Delgaz Grid SA
Departament
Acces la Retea
Birou
Echipa Acces la Retea Cluj
Decebal 93-95

AVIZ FAVORABIL

Nr. Înregistrare 211423983/18.12.2018

Urmare a solicitării dumneavoastră, privind emiterea avizului de amplasament pentru lucrarea înregistrată cu nr. 287134/29.11.2018 denumire lucrare Elaborare proiect pentru autorizarea lucrarilor de amplasare panou publicitar în sistem provizoriu si demontabil conform nr.crt.29 din anexa 4 la regulament aprobat prin HCL 133/2018., din localitatea Cluj Napoca, strada B-dul.21 Decembrie 1989, nr. 135, judet Cluj, în urma analizării documentației depuse vă comunicăm **avizul favorabil**,
CU ÎNDEPLINIREA OBLIGATORIE, DE CĂTRE BENEFICIAR, A CONDIȚIILOR DE MAI- JOS:

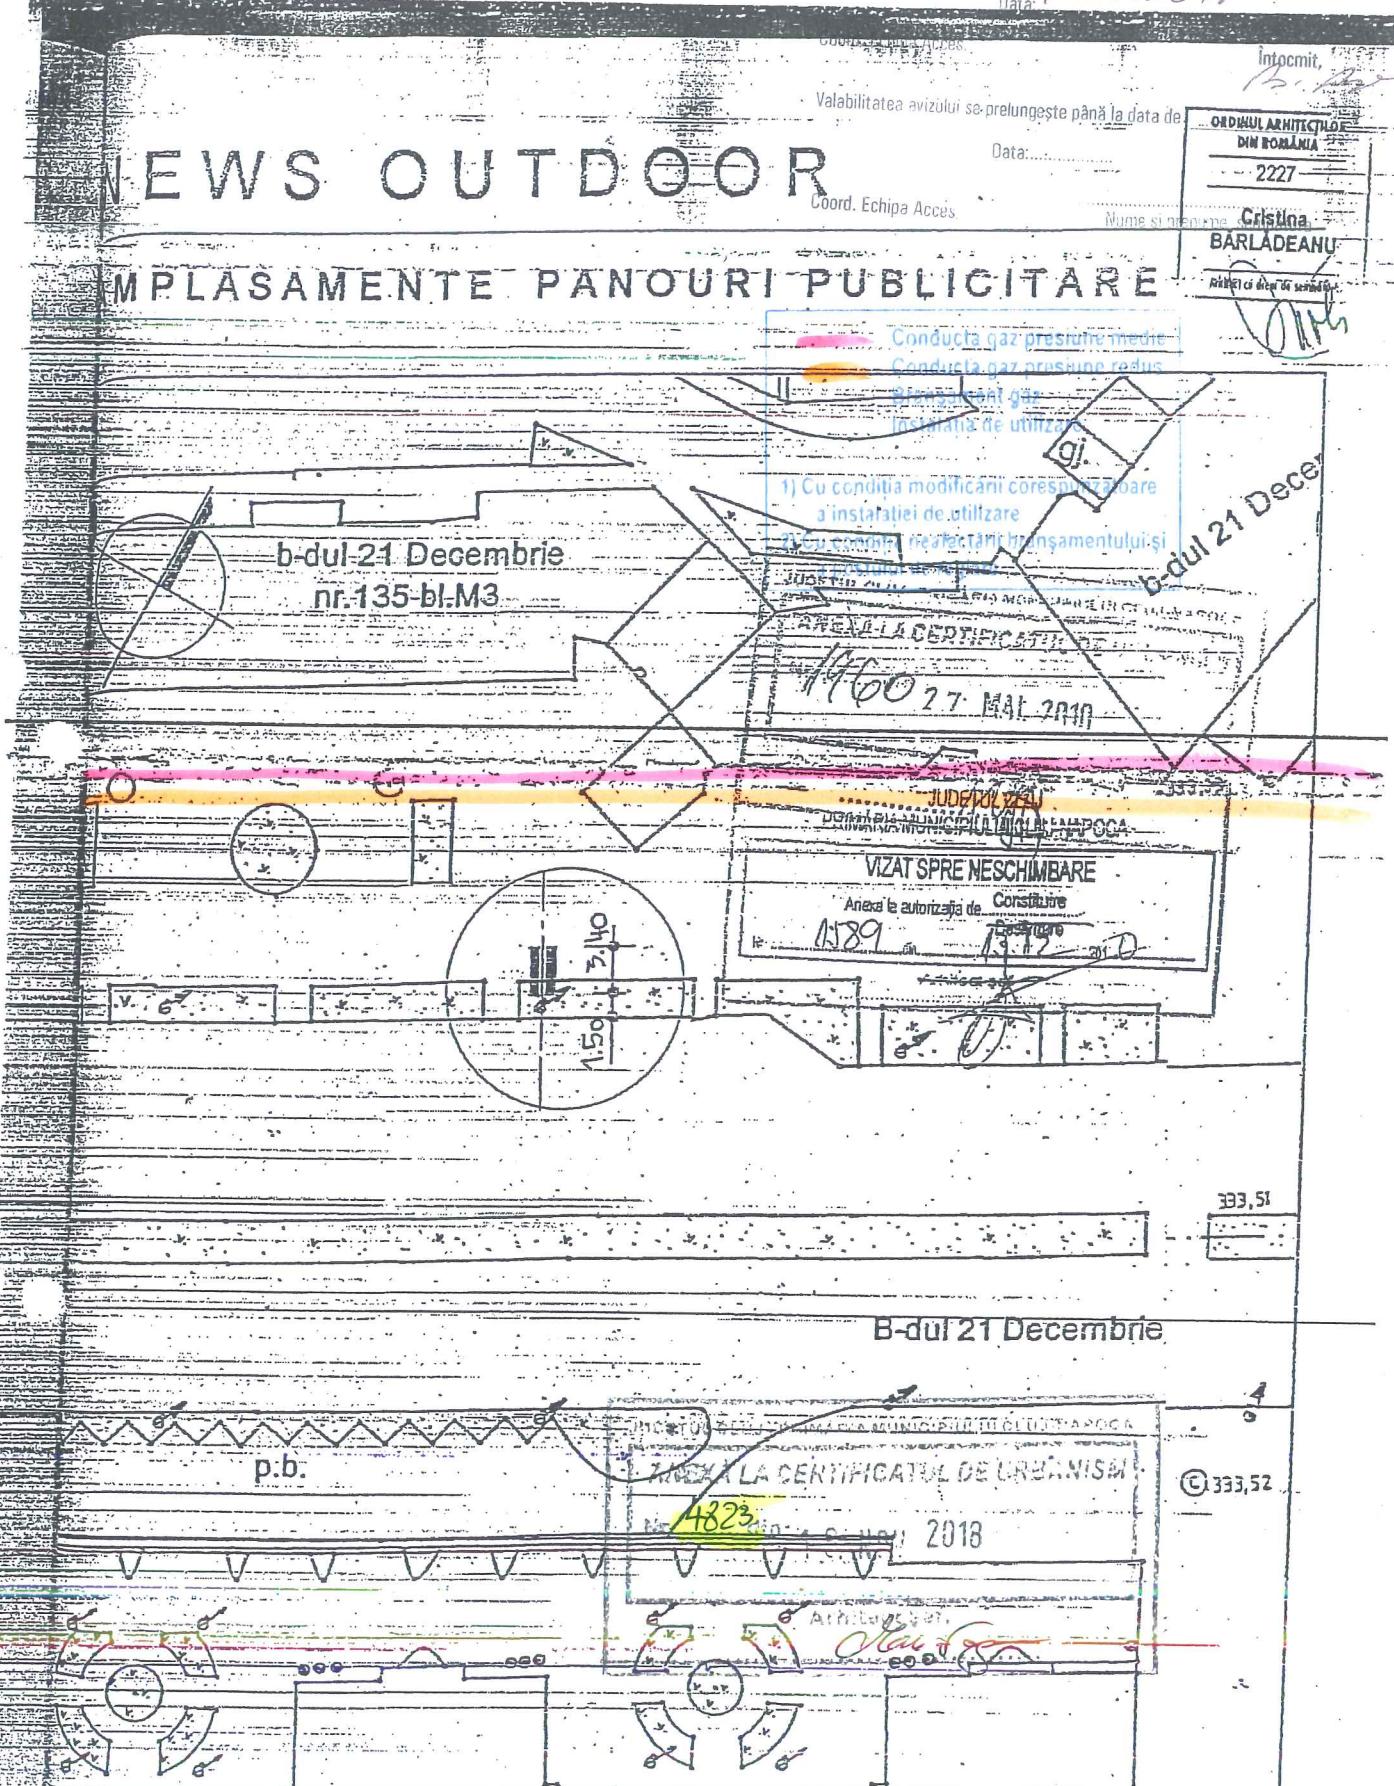
1.Se va respecta distanta de 0,6 metri intre conducta de gaze naturale existenta si fundatia stalpului proiectat .In cazul afectarii conductelor si bransamentelor de gaze naturale existente se va solicita operatorului sistemului de distributie aviz de relocare conducta,bransamente toate costurile fiind suportate de catre beneficiar.
